## Устранение перегрузки АРУ при SSB в PL-880

Hajo Lochny - Germany/Russia

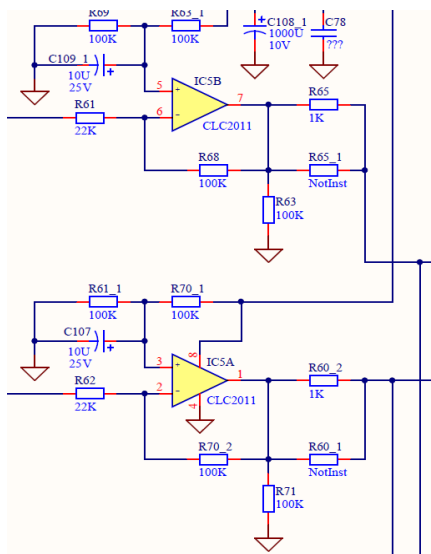
Доработка состоит в том, что сначала убрать узел АРУ у входа тракта, так как БТ там создаёт лишние искажения, а также в этой части АРУ совсем и не нужен. Для решения проблемы перегруза не нужна АРУ в виде ООС, а нужна АРУ действием "вперед". Сам чип DSP уже даст достаточно глубины АРУ для приёмника этого класса.

- Убрать C12, Q5, R7 как минимум, можно ещё Q6, R8.

- Заменить R68,70 на 33 кОм

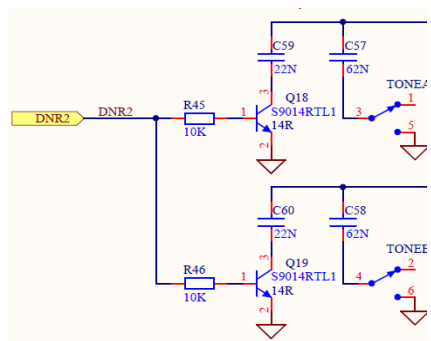
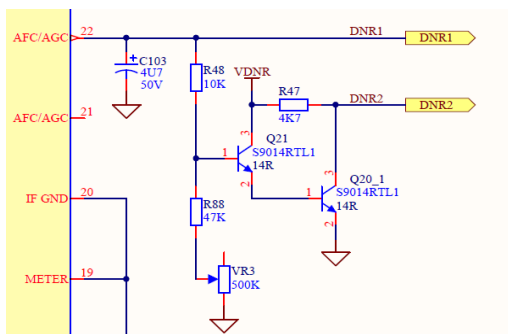
- Заменить C59 и C60 на 4,7 мкФ (1206) и к ним к коллекторам последовательно поставить 270 Ом (0603).
- На входе у R45, R46 поставить 82 кОм (0805) на GND.

- убрать R88 и Q20.
- От эмиттера Q21 к GND поставить 10 кОм (0805)
- От эмиттера Q21 к выходу DNR2 поставить параллельную цепь 68uF/3,3V SMD-A// 68 кОм выводной

Действует новая схема так:

Сигнал ПЧ10700 проходит DSP и с задержкой 5 мс доходит к УМЗЧ. Также сигнал проходит блок DNR и образуется там сигнал АРУ, без сигнала Q18,19 держатся в ещё не проводящем состоянии.

Как только появится состоятельный сигнал, на Q21 действует скачок вверх на 200...500 мВ, который в течении 200 мс переводит Q18,19 в проводящее состояние. Тем самым на входе УМЗЧ сработает аттенюатор на 12 дБ, который убирает перегруз входного каскада УМЗЧ.

И DSP и DNR имеют ту же задержку и на входе УМЗЧ процессы совпадают по времени.

Чтобы это всё сработало линейно, нужно было снизить усиление двух ОУ в 3 раза. Но это даже хорошо, теперь потенциометр VOL не так чувствительно среагирует на первые миллиметры.
